**RESOLUCIÓN No.0037 DE 2022****(07 de Enero de 2022)**

*“Por medio del cual se **NIEGA** la viabilidad del concepto de factibilidad para la ubicación de los elementos que conforman una Estación Radioeléctrica denominada **“BOG\_USA\_13”**, a localizarse en la Calle 189 Carrera 5. Andén, de la localidad de **USAQUÉN**, en la ciudad de Bogotá, D.C., en espacio considerado **BIEN DE USO PÚBLICO**”.*

**LA DIRECTORA DE VÍAS, TRANSPORTE Y SERVICIOS PÚBLICOS**

Imagen N°3. Dimensiones franjas y andén respecto ubicación estación BOG.USA\_13.

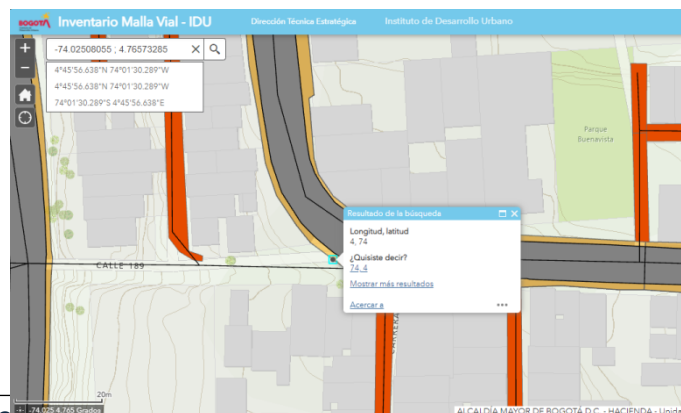
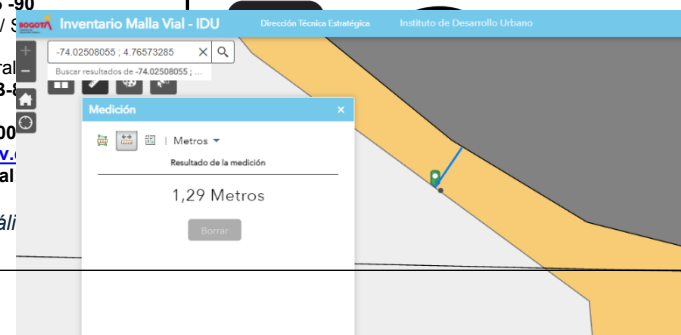
*“(…) En atención al radicado de la referencia mediante el cual se solicita concepto para la instalación de una estación radioeléctrica “BOG-USA-13”, localizada en carrera 5 con calle 189, amablemente le informo que en este espacio existen redes aéreas que impiden la instalación del elemento.*

Imagen N° 4. Cercanía redes aéreas

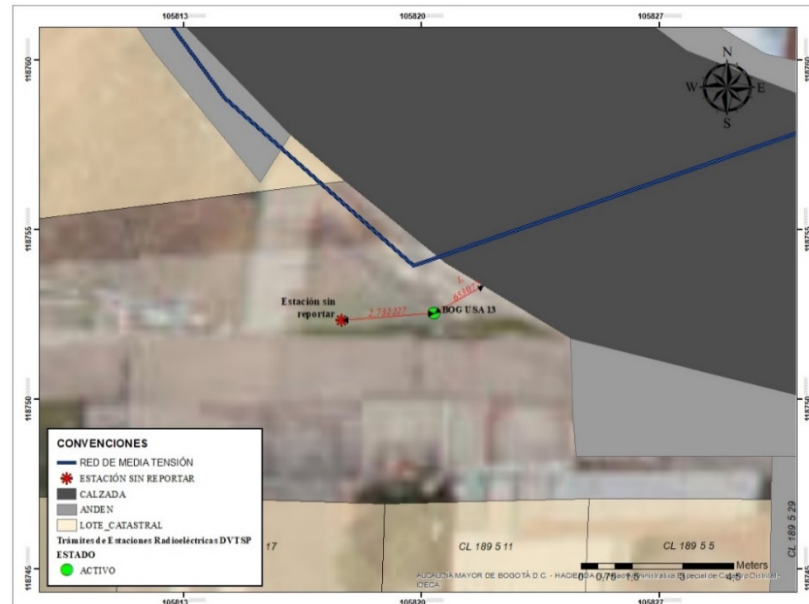
De acuerdo a la revisión del concepto emitido por la entidad administradora, la ubicación donde se pretende instalar la estación radioeléctrica hay presencia de redes aéreas por lo que en el decreto 397 del 2017 artículo 14,9 se menciona que:..."Se debe dar cumplimiento a lo establecido en la Resolución n.º 011 de 2013 o la norma que la adicione, modifique o complemente, correspondiente a redes aéreas, la portería y la subterranización de redes de los servicios públicos domiciliarios y las tecnologías de la información y las telecomunicaciones ubicadas en el espacio público de Bogotá D.C".

Por consiguiente, Con el fin de establecer la tipología de la tensión Nominal de la red aérea que se encuentra en esta zona, se procede a revisar la Base Digital Geográfica Corporativa – BDGC de la SDP, en la cual se encuentra lo siguiente: Se identifica que existen varias REDES DE MEDIA TENSIÓN a una distancia de 1.5291 metros de las coordenadas de consulta.

Imagen N° 1. Tipología de las Redes Aéreas de Energía

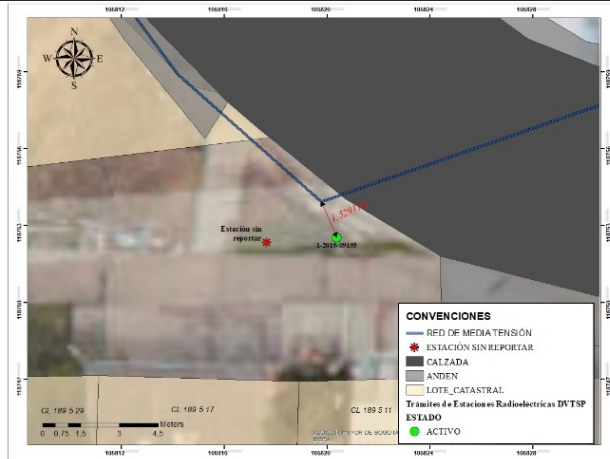
Con base a la información encontrada, en el Reglamento Técnico de Instalaciones Eléctricas (RETIE), Artículo 13, Distancias de Seguridad, en su nota 2 menciona que, *Nota 2.* "En el caso de tensiones mayores a 57,5 kV entre fases, las distancias de aislamiento eléctrico especificadas en las tablas se incrementarán en un 3% por cada 300 m que sobrepasen los 1000 metros sobre el nivel del mar".

Dado lo anterior, para la red de alta se debe tener una distancia de seguridad de 15m desde el eje central de la red, para la red de media esta distancia debe ser de 2.5 de acuerdo con la tabla del RETIE presentada.
